Neugestaltung Theaterplatz und Nebenstraßen in Aachen einschließlich Erneuerung von Ver- und Entsorgungsleitungen

Hinweise und Empfehlungen zur Bauausführung Teil 1: Oberflächenbefestigungen Theaterplatz und Theaterstraße

(ersetzt die Fassung vom 23.01.2024)

Stand der Bearbeitung: 05.03.2026

Bild 1.1: Detail Flächenbelag Naturstein Granit auf Dränbeton

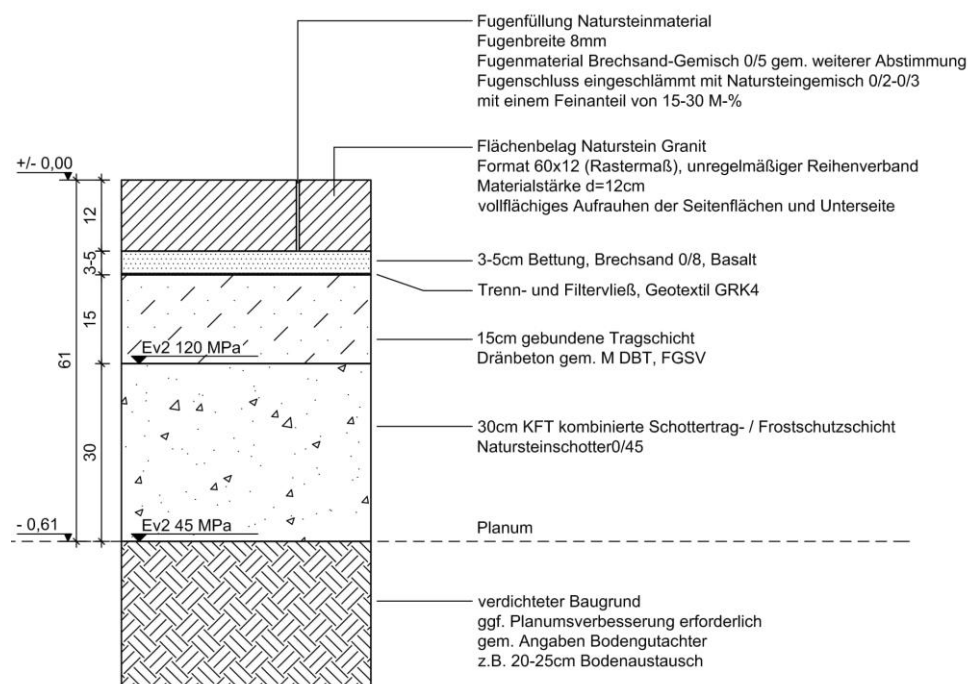
Die Dicke der ungebundenen Frostschutz- und Tragschichten variiert zwischen lediglich 24 cm im Profil D3 (Theaterbrunnen), 30 cm in den Profilen D1 und D2 (Gehwege und Platzflächen) sowie 39 cm im Profil D4 (Ortbetonfahrbahnen).

Es wird dringend angeraten, in verschiedenen Probefeldern für die Profile D1 bis D4 zu überprüfen, ob das Nachverdichten des Erdplanums ausreicht, um auf dem Bodenaustauschkörper den geforderten Verformungsmodul $E_{V2} = 45$ MPa und in der Folge auf der Frostschutzschicht aus Naturstein-Schotter 0/45 mm $E_{V2} \geq 120$ MPa bzw. $E_{V2} \geq 100$ MPa zu erzielen.

Bild 1.2: Detail Flächenbelag Naturstein Granit auf Dränbeton, Bk1,8 gem. RStO 12

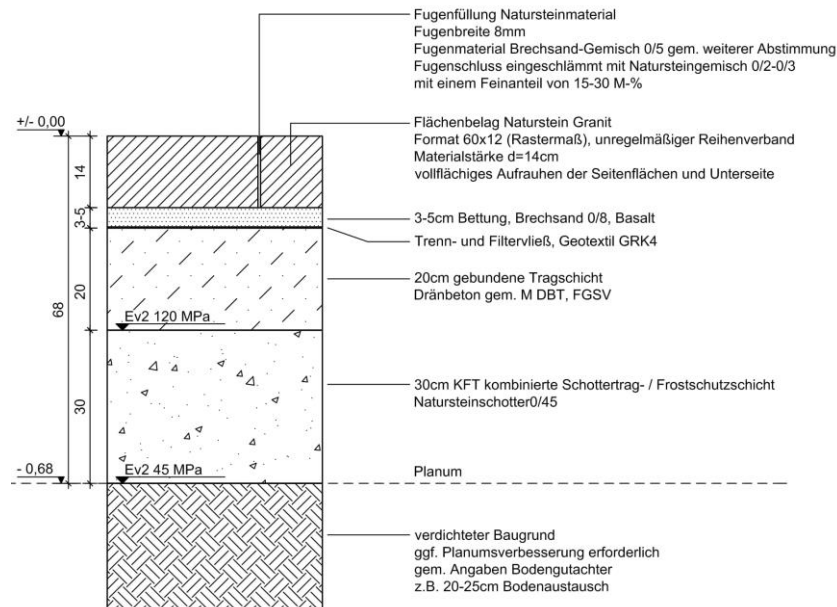
Für unterbaute Bereiche auf dem Theatervorplatz und auf der Rückseite des Theaters ist das Detail D2 in Detail D10 abzuwandeln (siehe Anlage 38 bzw. Unterlage 2.31).

- Busspuren Theaterstraße und Theaterplatz (siehe auch Bild 1.4)
 - Belastungsklasse Bk100
 - Gesamtdicke des Aufbaus = 75 cm
 - Verformungsmodul auf OK Schottertragschicht $E_{V2} \geq 120 \text{ MPa}$
- Flächenbelag um das Theater herum einschließlich Vorplatz (siehe auch Bild 1.2)
 - Belastungsklasse Bk1,8
 - Gesamtdicke des Aufbaus = 68 cm
 - Verformungsmodul auf OK Schottertragschicht $E_{V2} \geq 120 \text{ MPa}$
- Gehwege entlang der Randbebauung und Nebenanlagen (siehe auch Bild 1.1)
 - Sonderbauweise
 - Gesamtdicke des Aufbaus = 61 cm
 - Verformungsmodul auf OK Schottertragschicht $E_{V2} \geq 120 \text{ MPa}$
- Theaterbrunnen (siehe auch Bild 1.3)
 - Belastungsklasse bis Bk1,8
 - Gesamtdicke des Aufbaus = 94 – 111 cm
 - Verformungsmodul auf OK Schottertragschicht $E_{V2} \geq 100 \text{ MPa}$

Bild 1.3: Detail Flächenbelag Naturstein Valser Quarzit auf Dränbeton, Bk1,8 gem. RStO 12

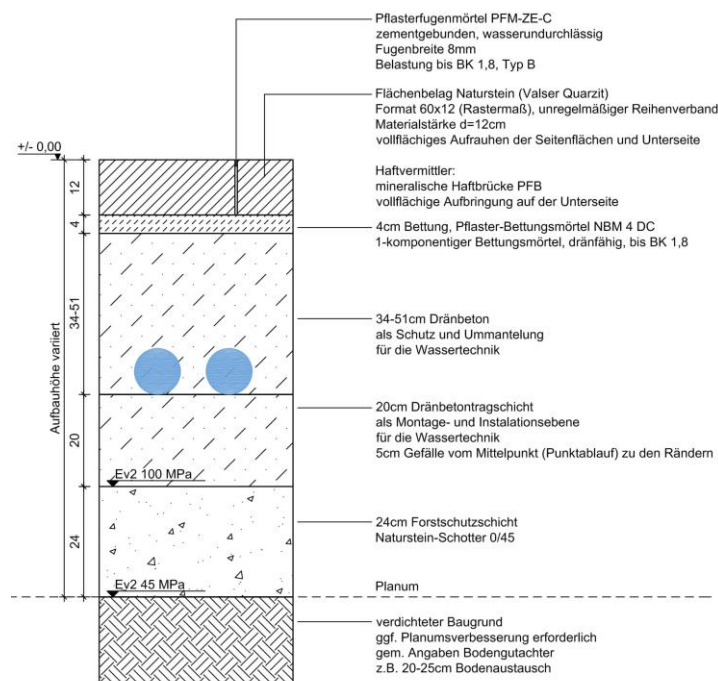
Die Dicke des planmäßigen Gesamtaufbaus beträgt demnach 61 – 68 cm im Bereich der Gehwege und Platzflächen, 75 cm im Bereich der Betonfahrbahnen und 94 – 111 cm im Bereich Theaterbrunnen. Auf OK Schottertragschicht wird ein Verformungsmodul $E_{V2} \geq 100 \text{ MPa}$ im Bereich Theaterbrunnen bzw. $E_{V2} \geq 120 \text{ MPa}$ sonst gefordert.

Die Gesamteingriffstiefe beträgt hier rd. 70 cm bzw. 94 – 111 cm (siehe Detail D2 bzw. Detail D3). Im oberflächennahen Bereich und damit auch in Höhe des Erdplanums handelt es sich bei den Füllböden in der Regel um schluffige Kies-Sand-Gemische mit einem vergleichsweise hohen Anteil an Bauschuttresten und Asche (siehe auch Zusammenfassung in Tabelle 5.9 der Baugrundbeschreibung). Die Laboranalysen führen zu einer Einstufung $> Z2$ nach LAGA und DK 0 nach DepV, wenn im Einzelfall die Gasbildungsrate GB_{21} und der Brennwert H_0 anerkannt werden.
